„Rekonstrukce žst. Turnov – Infrastruktura“ a „Rekonstrukce výpravní budovy ŽST Turnov, 3. etapa“

Vysvětlení zadávací dokumentace č. 24

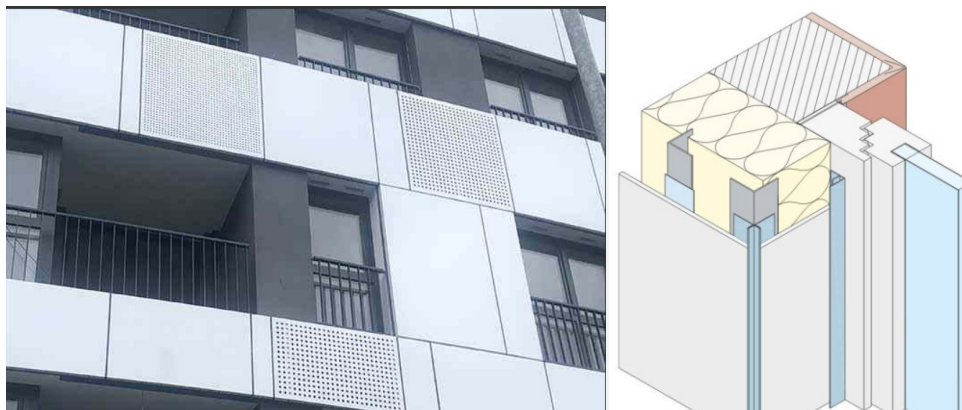
SO 21-72-01: Žádáme o bližší specifikaci a případně i vizualizace provětrávané fasády. Ve VV jsou popsány 2 odlišné typy provětrávané fasády, typu Bond a hliníkové profilované plechy SQ 20/20 R.

V rámci projektové dokumentace PDPS jsou uvažované hliníkové profilované plechy SQ 20/20R dle PD – příloha SO21720101_2_022_PV_PUD_1NP a 2NP a Bond – (minerální desky s hliníkovou vrstvou) viz vzor:

Detailní specifikace bude řešena v rámci RDS po výběru konkrétních produktů / výrobků / dodavatele po schválení zadavatelem (architekt zadavatele, TDI a budoucí správce) a autorským dozorem. Vizualizace objektu SO 21-71-01.01 je součástí přílohy C.4.

V zadavatelem poskytnuté dokumentaci k objektu SO 21-72-01.01 ŽST Turnov, provozní budova – Architektonicko-stavební část je ve výkresu D.2.2.1_SO 21-72-01.01 vykázána prefabrikovaná podesta (viz níže):

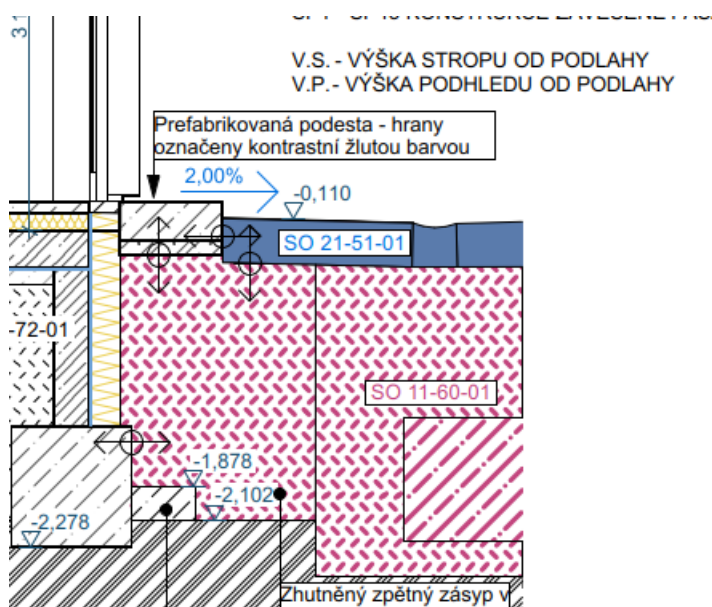
Kontrolou výkazu výměr bylo zjištěno, že pro tuto podestu chybí odpovídající položka. Žádáme zadavatele o doplnění.

V soupisu prací doplněny položky č. 436 a 437, a bylo upraveno množství podkladového betonu v položce č. 14.
